SOPRINTENDENZA SPECIALE PER IL PIANO NAZIONALE  
DI RIPRESA E RESILIENZA

**Oggetto: [ID: 7397]** Procedimento di Valutazione di Impatto Ambientale, ai sensi dell'art. 23 del D.Lgs. 152/2006, relativo al Progetto per la costruzione e l'esercizio di un impianto "agro-fotovoltaico" denominato "S&P 8", di potenza complessiva pari a 317.679,60 kWp e delle opere connesse e della linea elettrica di connessione alla rete Terna (RTN), da realizzarsi nei Comuni di Gibellina (TP), Monreale e Camporeale (PA). Proponente: S&P 8 s.r.l.

#### **Parere tecnico-istruttorio**

Figura 6 – Elaborato di progetto “Nuovo layout Termini”

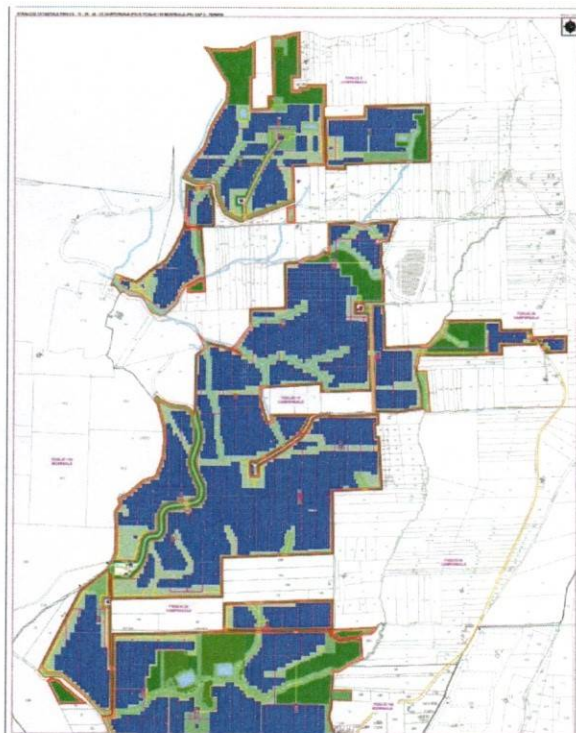
In considerazione che l'impianto proposto risulta tangente con l'impianto già autorizzato c.p. 860, al fine di evitare un continuum di pannelli fotovoltaici si ritiene opportuno eliminare i pannelli dell'impianto "Termini Pizzillo" nel territorio del Comune di Monreale, particelle: Fg. 160 p.lle n.364 – 365 – 366 – 367 – 368 – 223 – 197 -77 – 195 – 273 – 274 – 196 – 197 – 194 – 193 – 275 – 276 – 192 – 34 – 227 – 245 – 243 – 246 – 241 – 226 – 225 – 224 – 70 – 219 – 218 – 41;

**CONSIDERATO** particolarmente rilevante l'obiettivo espresso dalla Soprintendenza di Palermo di "evitare un continuum con l'impianto C.P. 837" adiacente, riducendo per quanto possibile l'impatto cumulativo prodotto dall'opera, e che, in tale ottica e al fine di raggiungere pienamente tale fine, si individuano, tra le aree poste in aderenza agli impianti limitrofi, in aggiunta a quelle menzionate nella nota sopra citata, anche le particelle 23, 268, 10, 226, 9 e 301 del Foglio 24;

Figura 8 – Elaborato di progetto “Nuovo layout Pizzillo”

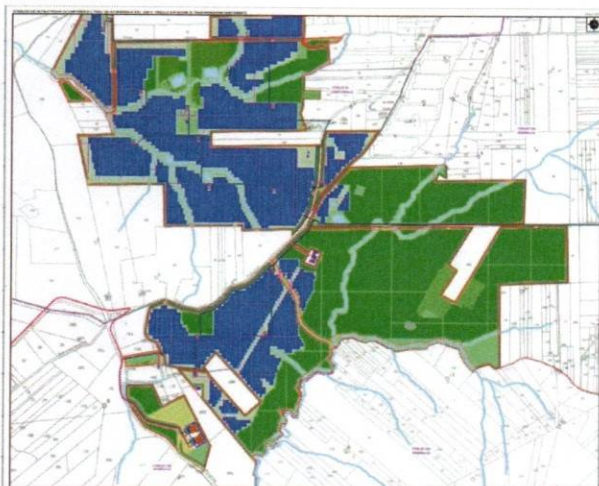
alla luce delle superiori considerazioni la Scrivente ritiene che la porzione d'impianto denominato "Pizzillo", insieme alla porzione dell'impianto denominato "Termini", identificata dalle particelle 1 e 2 del foglio n. 24 ricadenti ad Ovest della strada interna all'agro-fotovoltaico e le particelle 465 e 452 del foglio 19, non dovranno essere realizzate al fine di evitare un continuum con l'impianto C.P. 837, per il quale è già stato espresso parere in conferenza di Servizi;

- aree interessate da vincolo paesaggistico art. 142, c. 1, lett. c;
  - intera area denominata “Pizzillo”;
  - nell’area denominata “Termini” le particelle 1, 2, del foglio n. 24 e le particelle 465 e 452 del foglio 19,

Figura 10 – Elaborato di progetto carta impatti cumulativi estratta dall'elaborato "studio impatti cumulativi"

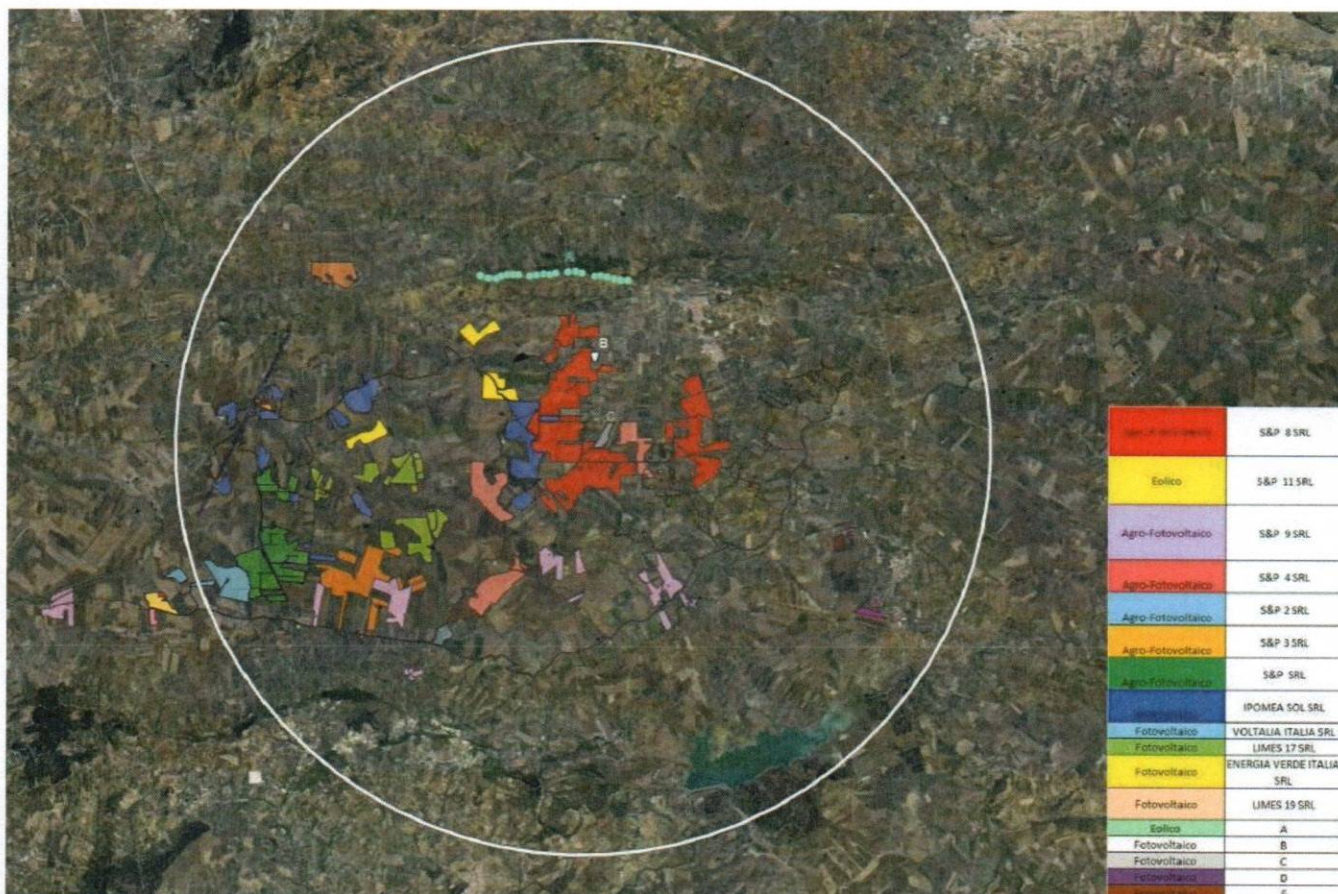
«[...]Nella stessa area progettuale, infatti, sono presenti diversi impianti, alcuni di essi coincidenti con il progetto in oggetto, creando così un forte impatto, convertendo l'intero ambito paesaggistico, connotato da un contesto agricolo, in contesto industriale. In particolare, l'analisi sull'effetto cumulo dovrà considerare i seguenti impianti:

«[...] procedendo ad un esame più puntuale di tutti i progetti approvati agli atti di questa Soprintendenza e facendo un riscontro puntuale [...] è emerso che l'impianto identificato con ID 7397 denominato S&P 8, che si sviluppa su una superficie lorda complessiva di circa 698,01 HA e che sarà suddiviso in tre aree denominate Pizzillo (280,39 Ha), Mandranova (171,58 Ha) e Termini (215,2 Ha) andrebbe a gravare ulteriormente sulle aree già interessate da impianti FER sia decretati che in fase di autorizzazione (S&P C.P. 855, Marcanzotta C.P. 680, S&P 3 C.P. 858 e S&P 4 C.P. 860, autorizzati con D.A. Marchesa C.P. 1616, MONR01 C.P. 765 e Ipomea C.P. 837, in fase di autorizzazione); per quanto sopra, la realizzazione di tutti gli impianti summenzionati determinerebbe il cosiddetto "effetto Cumulo", che non risulterebbe compatibile con il contesto paesaggistico dato;

Figura 11 – elaborazione da GIS –SS-PNRR con individuazione delle aree da stralciare come stabilito da: CTS della regione Sicilia, Soprintendenza di Palermo e SS-PNRR ”

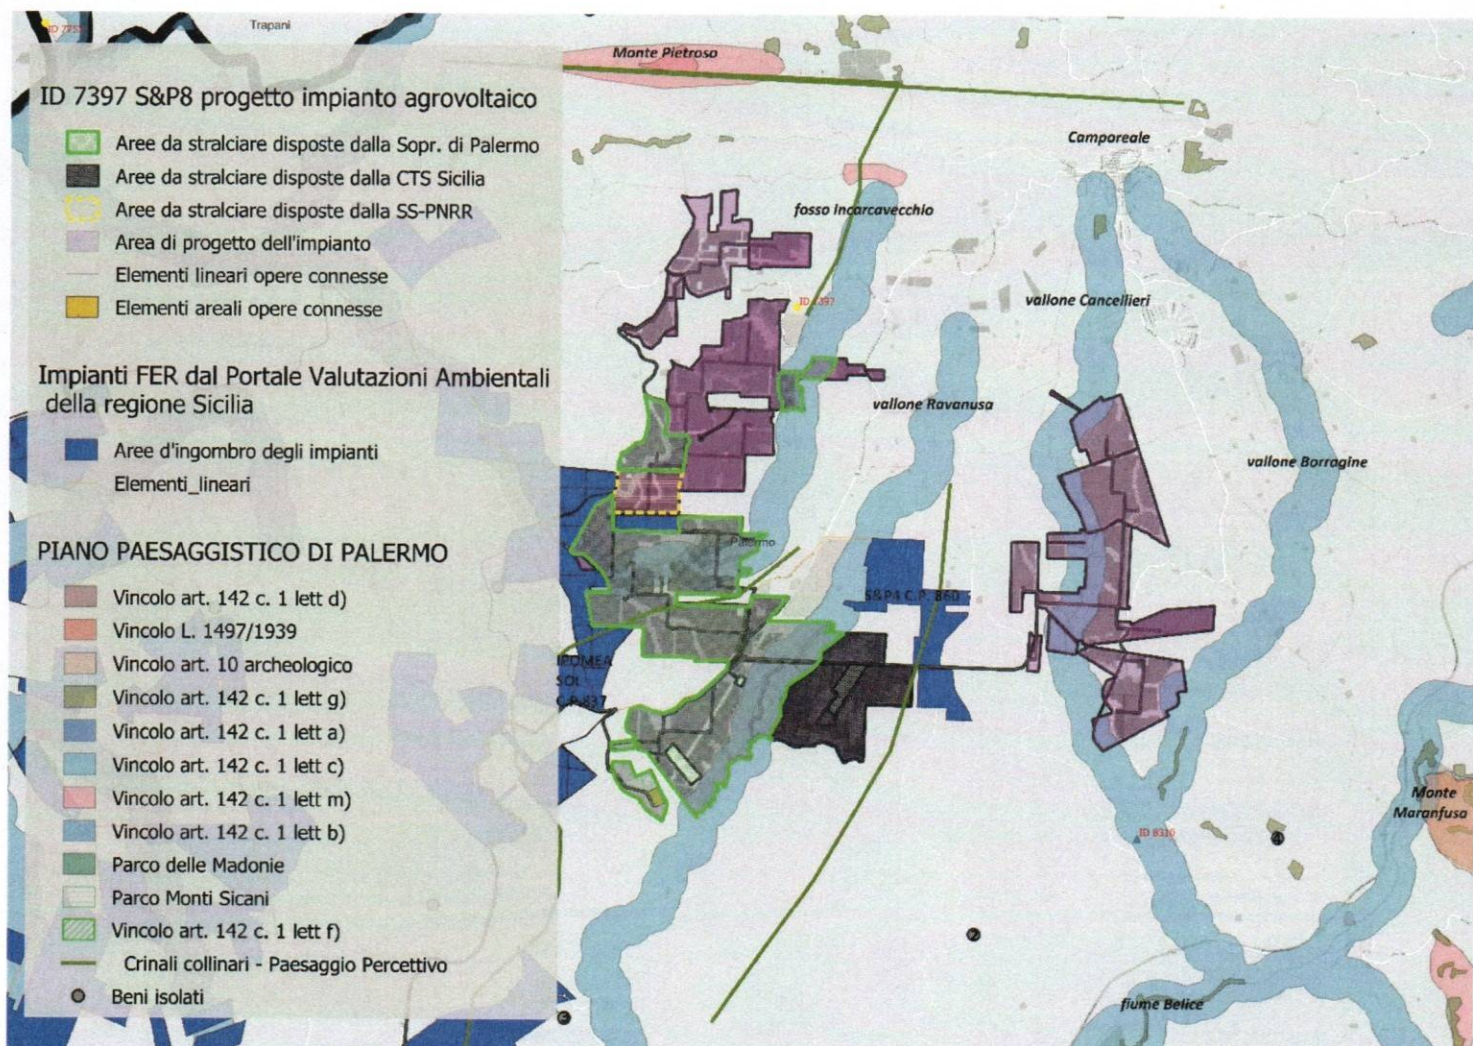
- nelle aree individuate dalla Soprintendenza Speciale per il PNRR, quali:
    - area denominata “Termini” le particelle 9, 10, 23, 226, 268, 301 del foglio n. 24, così come perimetrata nella planimetria rappresentata in Fig. 11;
